通学路の安全確保課題について 確認事項

1 【木川小学校区】

- ・点検箇所⑦ 木川小学校南の踏切付近

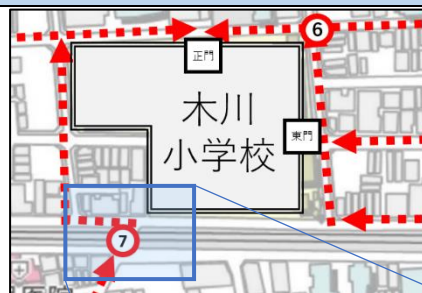
- ・踏切の南東側：駐車場の所で待機できる。
- ・踏切の北側：北側は民家等があるため待機場所が少ない。
- ・踏切の北西側：西側は鋭角のため線路に侵入する
車が巻き込む可能性がある。
- ・踏切の北東側：東側は外側線が消えている。

- ・踏切の北東側の外側線の引き直し及びポール設置については建設局により対応済み(右図)。
- ・今後、工事計画に応じて、踏切の北側の通学路を東回りにすることを学校において検討する。
- ・淀川警察署と調整を行ったが、当該道路については、道路状況、交通量等の条件から時間帯規制は難しい場所のため、規制の新設はできないとのこと。
